(주) 도화 엔지니어링
하남선(상일~검단산) 복선전철 5공구 건설사업관리단

수 신 경기도지사
참 조 철도건설과장
제 목 서울시 궤도공사 터널내 배수구 협의요청 관련 처리방안 검토서 보고

공 사 명	하남선(상일~검단산)복선전철 5공구 건설공사	검토일자	2019. 04. 18
검토건명	터널내 레일간섭구간(시저스, 건넘선, 부유궤도) 중앙맨홀 처리방안 검토		
검 토 자	건설사업관리기술자 조기섭 <i>AS</i>	확 인 자	책임건설사업관리기술자 권혁돈 <i>2019</i>

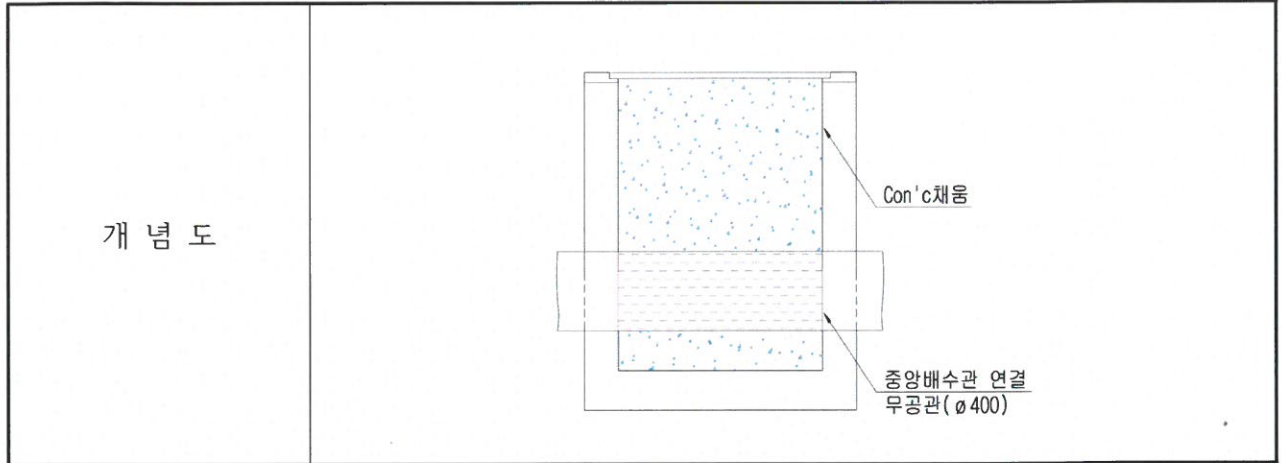
○ 분기기 구간 (맨홀 5개소)

- 건넘선 구간 (간섭맨홀 2개소)
 - 중앙맨홀 2개소 : 뚜껑단면 축소 (현재-900x1300 ⇨ 요청-300x300)
- 시저스 구간 (간섭맨홀 3개소)
 - 중앙맨홀 2개소 : 뚜껑단면 축소 (현재-900x1300 ⇨ 요청-300x300)
 - 중앙맨홀 1개소 : 폐쇄

○ 부유궤도 구간 (맨홀 2개소)

- 중앙맨홀 2개소 : 폐쇄

- 폐쇄 요청한 맨홀 3개소는 요청한 대로 시행.
- 맨홀 뚜껑단면 축소 요청한 4개소(현재-900x1300 ⇨ 요청-300x300)는 축소시 유지관리가 어려울 것으로 판단되어 폐쇄하고, 폐쇄되는 구간 중 최대거리(L=120m)도 준설장비 등을 이용하여 유지관리가 가능하다고 판단됨.
